**DEMANDE D'AUTORISATION DE DÉFRICHEMENT  
POUR LE PROJET DE PARC PHOTOVOLTAÏQUE AU SOL  
DU DEFENS  
COMMUNE DE FOX-AMPHOUX**

**Mémoire en réponse au Procès-verbal  
de reconnaissance des bois et à l'avis  
du Directeur de la DDTM**

**Objet : Réponse au PV de reconnaissance des bois et à l'avis du Directeur de la DDTM du Var en date du 10 juillet 2023**

PROJET VIS-A-VIS DES ENJEUX ECOLOGIQUES IDENTIFIES

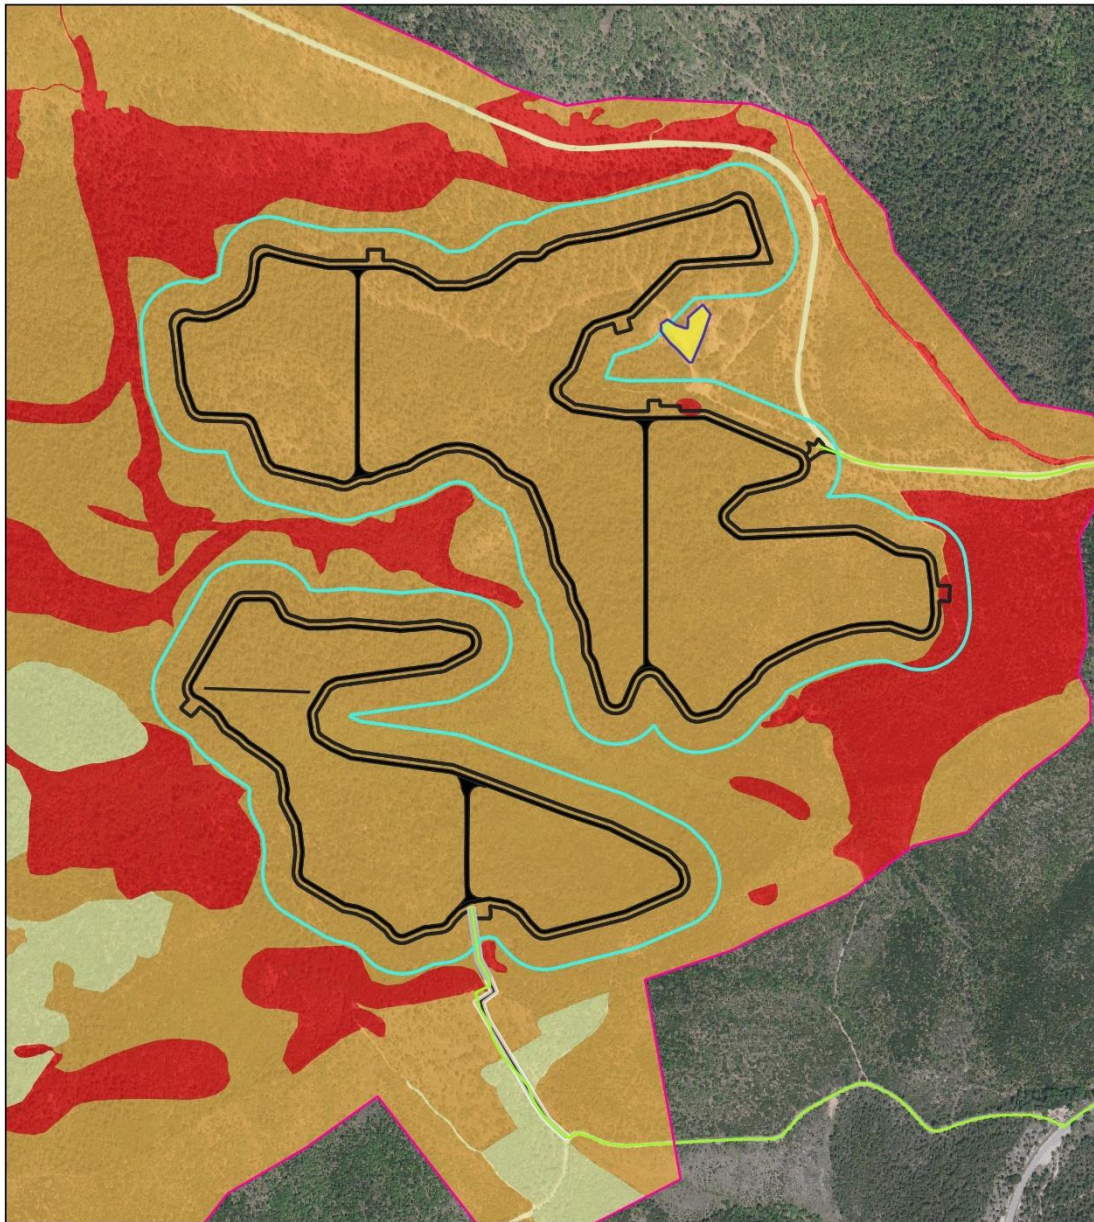
**La quantification et la caractérisation des impacts bruts pour l'ensemble des groupes biologiques est nécessaire ainsi que l'intégration d'un complément cartographique couvrant la totalité de la zone d'étude (défrichement et OLD)**

Effectivement, le dossier d'étude d'impact ne disposait pas d'une carte couvrant la totalité de la zone d'études et le projet avec les zones de défrichement et d'obligations légales de débroussaillage. Elles figurent ci-après à différentes échelles.

**Carte 1.** Tracé hypothétique du raccordement du projet de Fox-Amphoux Le Défens au poste source

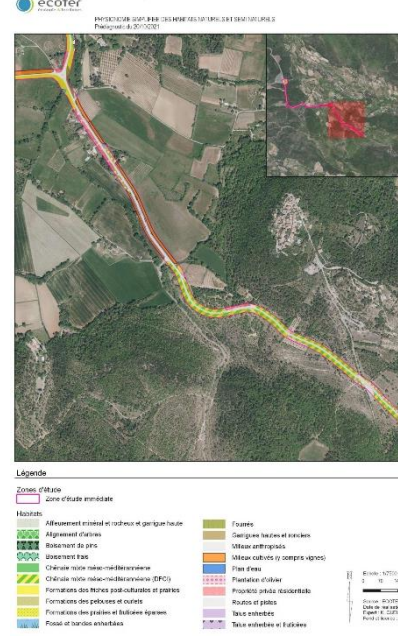
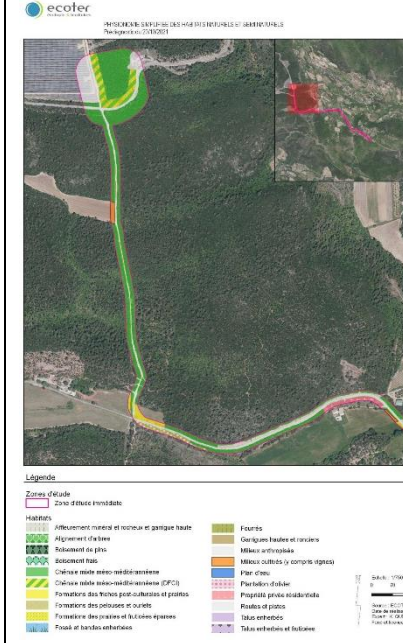
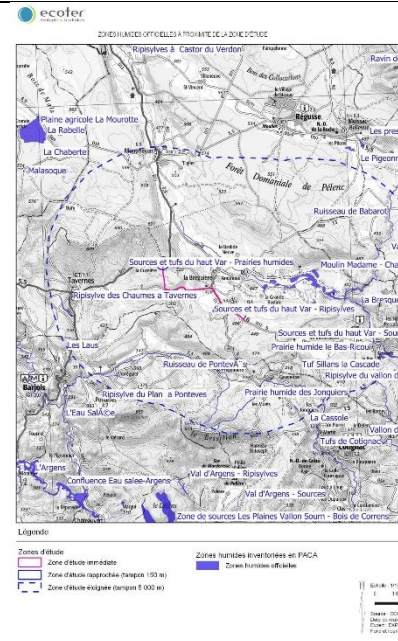
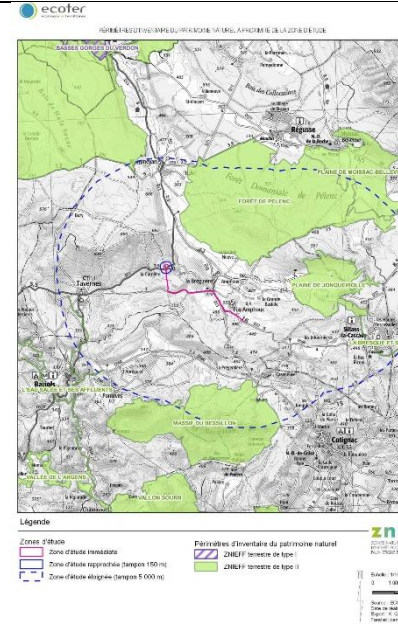
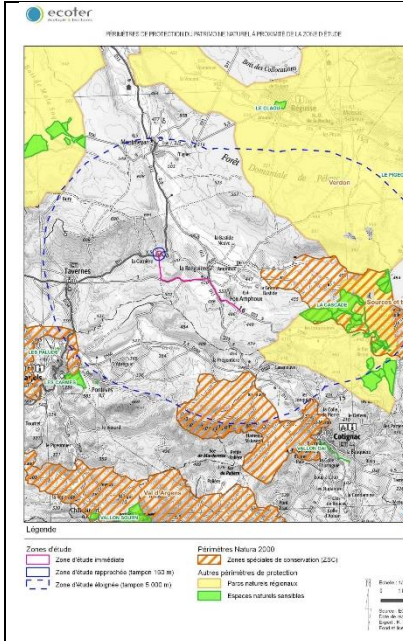
### ***La prise en compte du tracé du raccordement au poste source doit être intégré à l'étude d'impact.***

Le tracé du raccordement au poste source a été pris en compte dans le dossier d'étude d'impact : en effet, il figure notamment en p279 à 281.

« Le tracé pressenti pour le raccordement ne traverse aucun périmètre de protection ni aucune zone humide officielle à priori. Un prédiagnostic naturaliste a été réalisé au dernier trimestre 2021 sur le tracé pressenti pour le raccordement principal du projet. Ce prédiagnostic identifie des enjeux faibles à forts sur les accotements extérieurs de la route.

Les travaux, qui peuvent être assimilés à des travaux de réfection ou d'entretien de voirie, sont réalisés strictement sur la route qui ne présente pas d'enjeu. Globalement, au regard de la nature des travaux réalisés, des enjeux identifiés et de l'absence d'enjeu paysager du fait de l'enterrement des câbles, l'impact est considéré comme **direct temporaire et faible**.

Figure 28 : recommandation de zone à débroussailler autour du projet

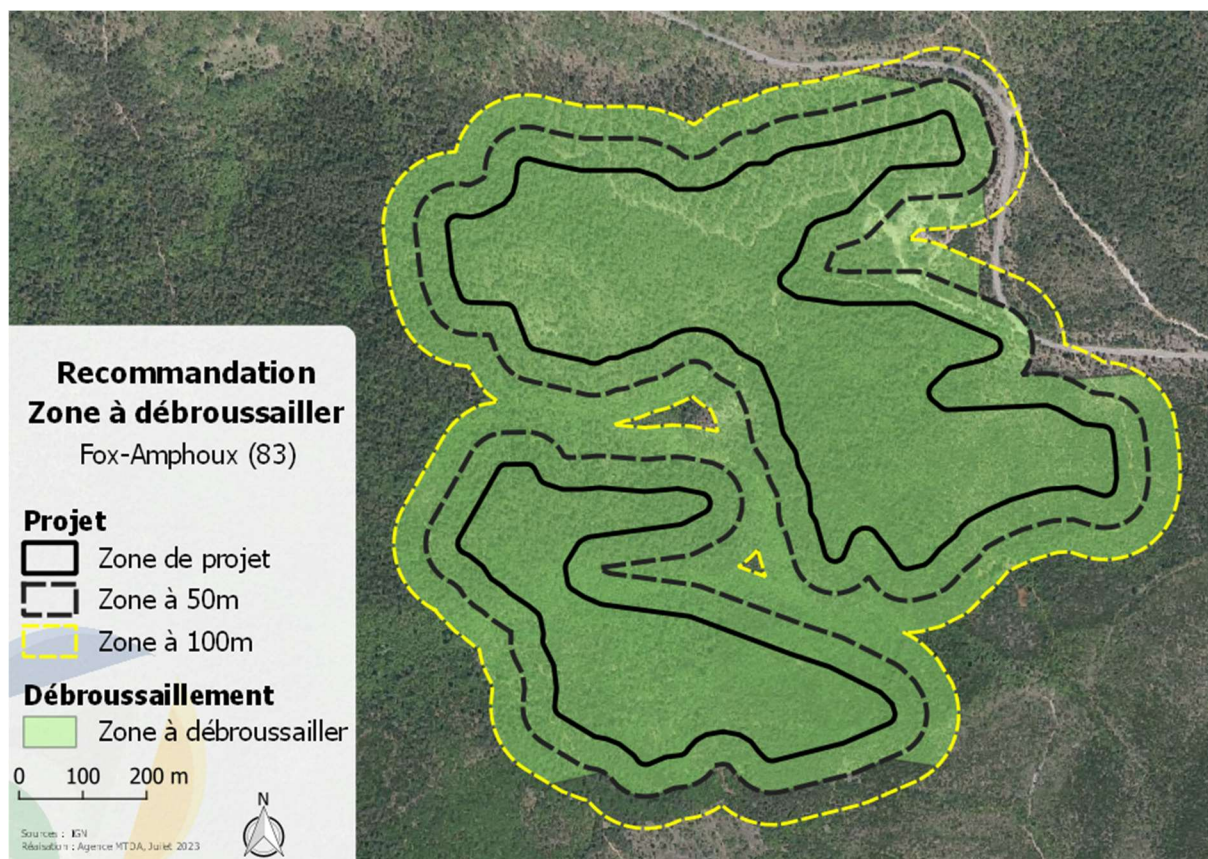
Compte tenu des niveaux d'aléa modélisés et de l'implantation du projet, il paraît judicieux de réaliser un débroussaillage au-delà des 50 mètres réglementaires inhérents à la réalisation du projet.

Ainsi, un débroussaillage devant être poussé à 100 mètres sur certains secteurs doit être réalisé, comme illustré sur les Figure 28 et XX.
